Merknad til planforslag detaljregulering for Snekevika – Offentlig ettersyn og høring

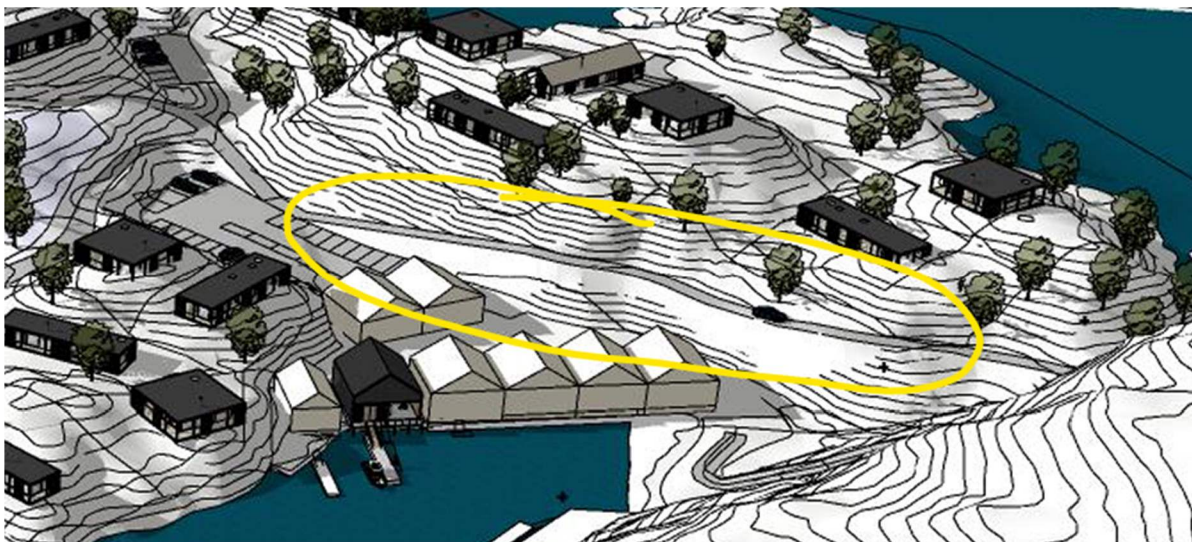
(2) I den nye reguleringsplanen er tilkomst foreslått via eksisterende veg. Denne framstår i dag som rasfarlig og krever en betydelig oppgradering og sikring. Veien er i utgangspunktet grunnlagt på steinmasser som er dumpet i tjernet. Utbedring av veien fører med seg store inngrep i naturen. Avkjørsel til fylkesvei er ikke i henhold til dagens krav. 22 nye brukere i tillegg til badegjester medfører en stor belastning for vei og avkjørsel. Veien har ved flere anledninger vært steng vinterstid pga. overhengende issvuller langs vei. Det er stadig stein nedfall i veg fra skjæringen langs vegen. Vi kan ikke se at det har vært gjort en tilstrekkelig risikovurdering av dette området langs med tjernet.
